Onderwerp: **Vaststellen gewijzigde bestemmingsplannen Bloemendalerpolder**

Nota van Zienswijzen ontwerp bestemmingsplan, beeldkwaliteitsplan op hoofdlijnen en landschapsontwikkelingsplan Bloemendalerpolder Gemeente Weesp

Staat van Wijzigingen

Van het ontwerp bestemmingsplan Bloemendalerpolder Weesp naar vastgesteld bestemmingsplan

Recreatie – Dierenweide

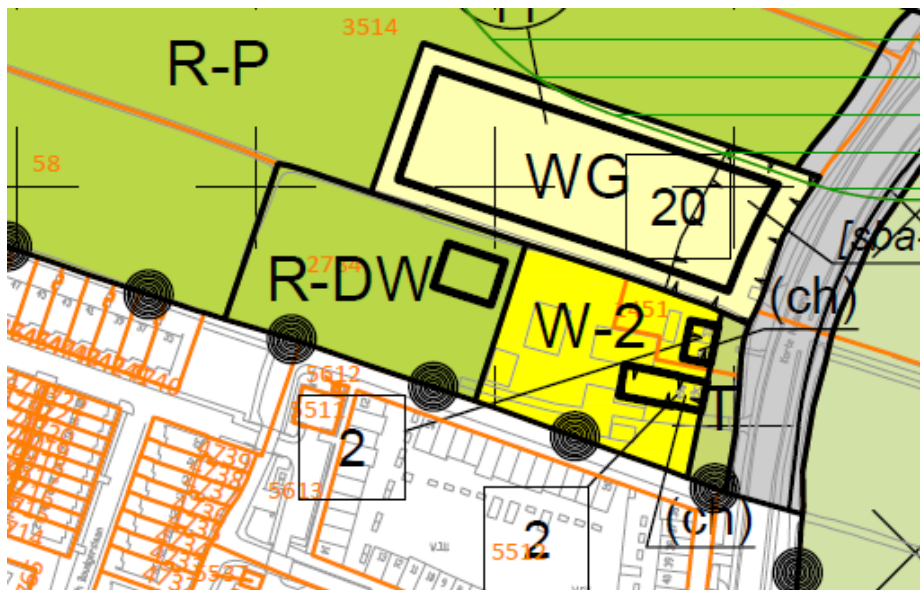
Op de gronden gelegen achter de percelen Korte Muiderweg 49-53 wordt de bestemming 'Wonen -2' gewijzigd in 'Recreatie – Dierenweide'. Daarnaast wordt een bouwvlak opgenomen.

Recreatie – Jachthaven

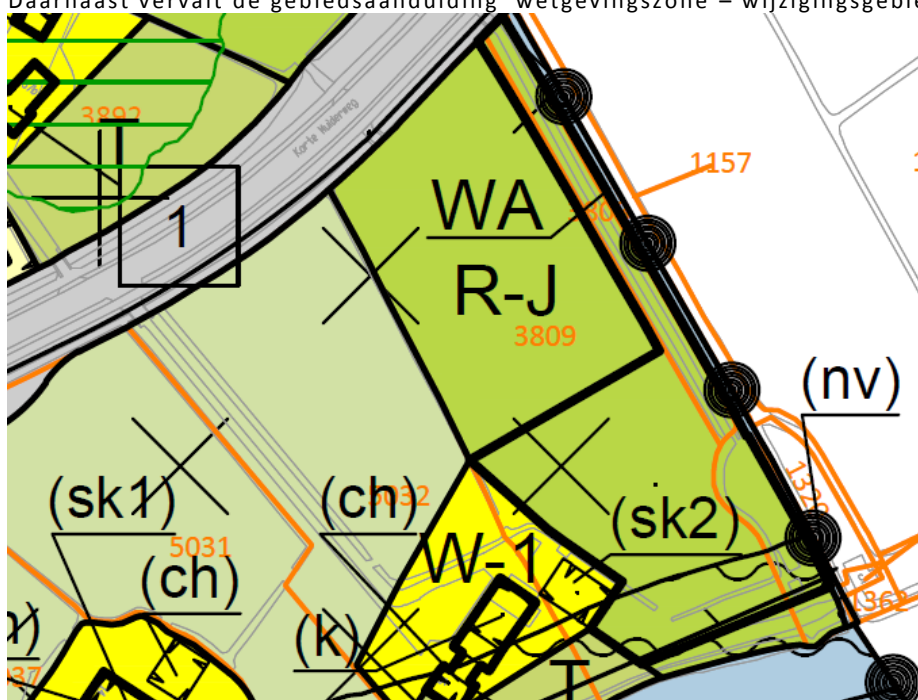
Op de gronden ten zuiden van Molensloot worden de bestemmingen 'Agrarisch met waarden', 'Wonen – 1' en 'Tuin' gewijzigd in 'Recreatie – Jachthaven' met bouwvlak. Daarnaast vervalt de gebiedsaanduiding 'wetgevingszone – wijzigingsgebied – 2'.

Functieaanduidingen voor kantoor

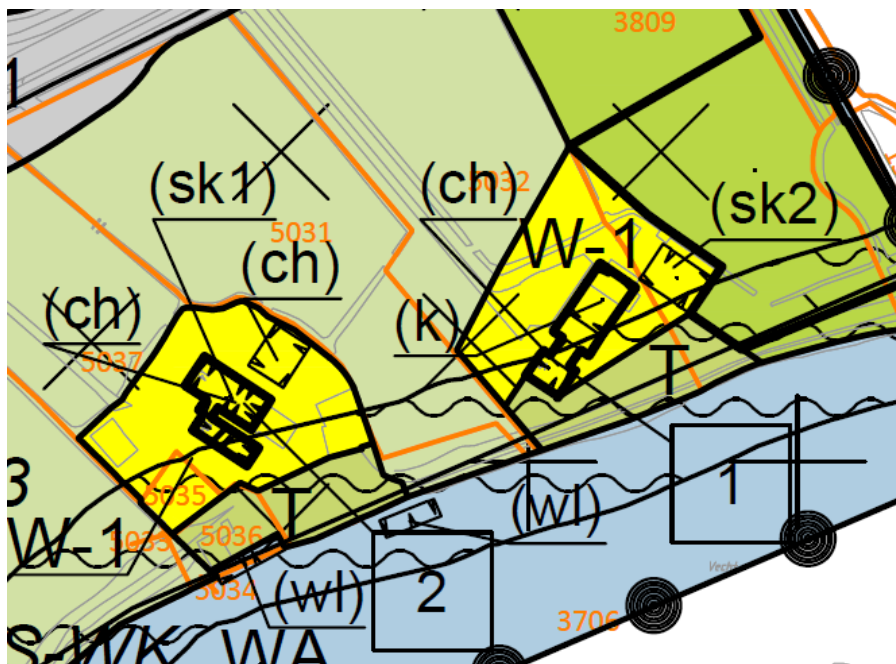
1. De functieaanduiding 'kantoor' wordt gewijzigd in 'specifieke vorm van kantoor – 1';
2. Er wordt een nieuwe functieaanduiding 'specifieke vorm van kantoor – 2' opgenomen.

10. **Gasontvangstation**

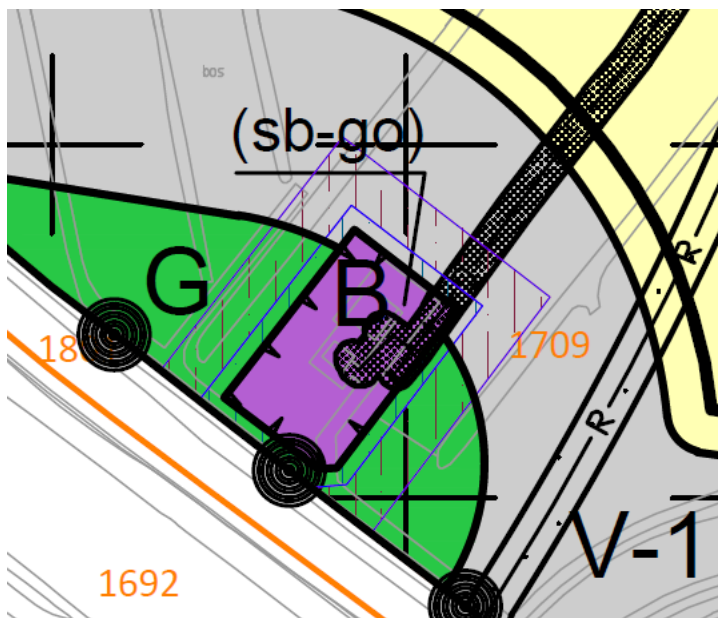
Ter plaatse van het gasontvangstation worden de volgende wijzigingen doorgevoerd:

1. Wijzigen functieaanduiding 'specifieke vorm van bedrijf – meet- en regelstation' naar 'specifieke vorm van bedrijf – gasontvangstation';
2. Toevoegen gebiedsaanduiding 'veiligheidszone – gasontvangstation – 1';
3. Toevoegen gebiedsaanduiding 'veiligheidszone – gasontvangstation – 2'.
